改善箇所説明図

基準不適合発生箇所

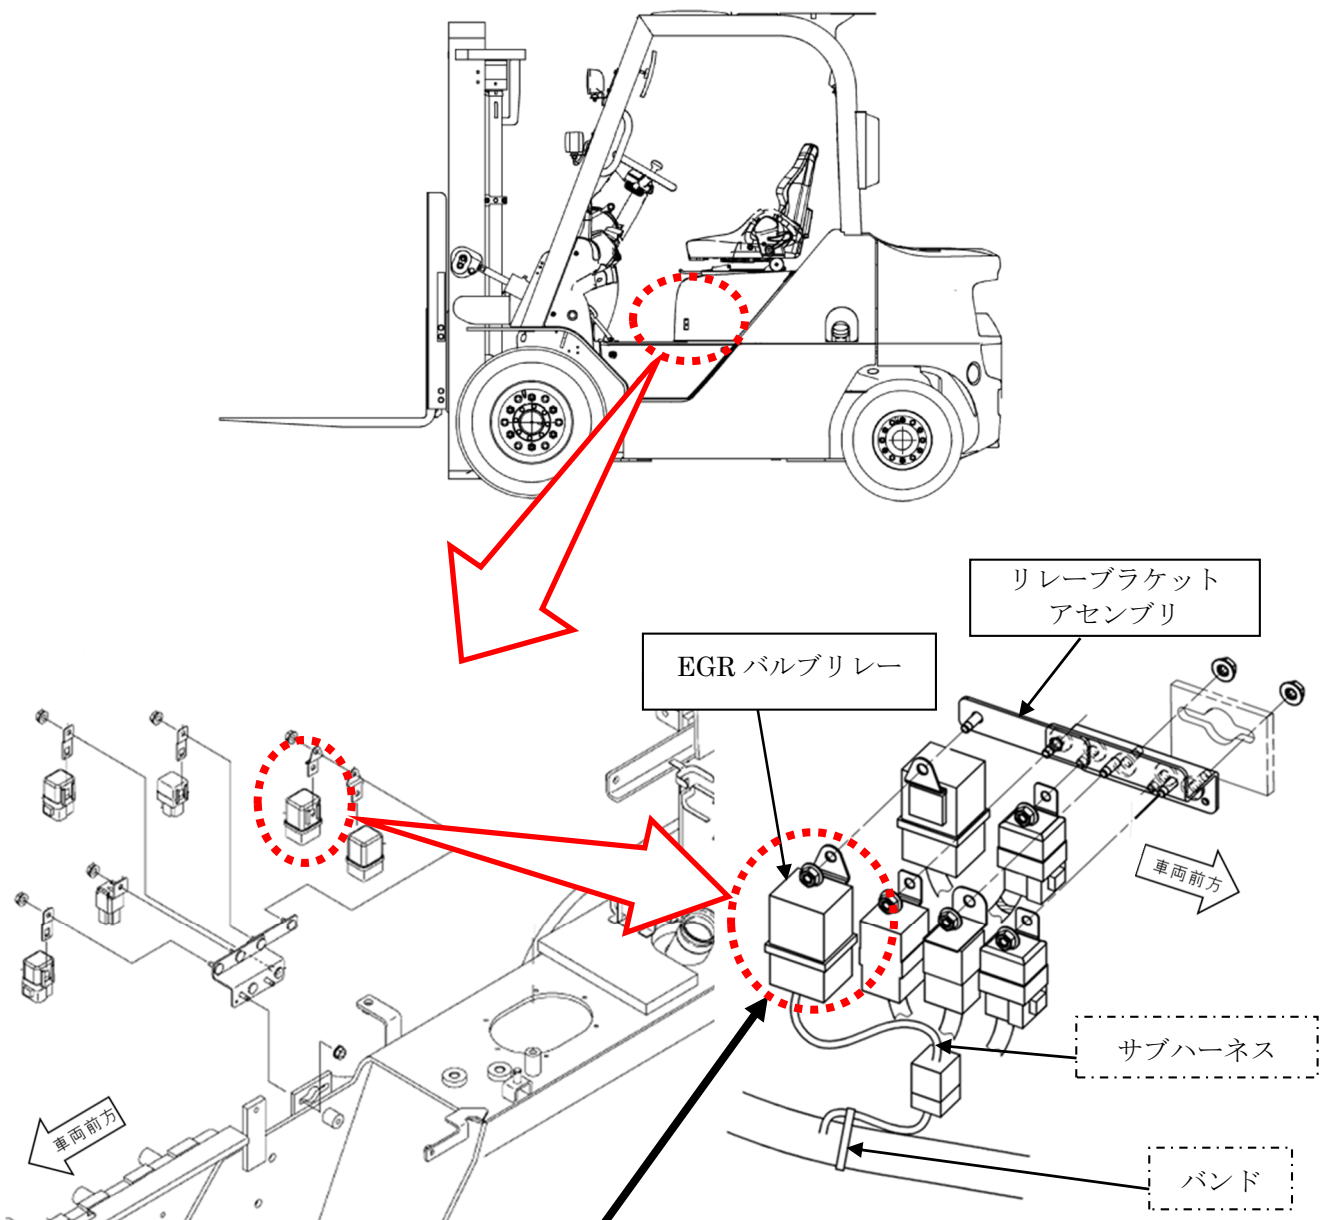
フォークリフトの電気装置において、EGR バルブリレーの選定が不適切なため、コイルの耐久性が不足している。そのため、当該リレーが早期に破損して EGR 制御ができなくなり、最悪の場合、NO_x が排ガス規制値を超えるおそれがある。

全車両、EGRバルブリレー及びリレーブラケットアセンブリを対策品に交換し、サブハーネス及びバンドを追加する。

リレー本体の印字で識別する。
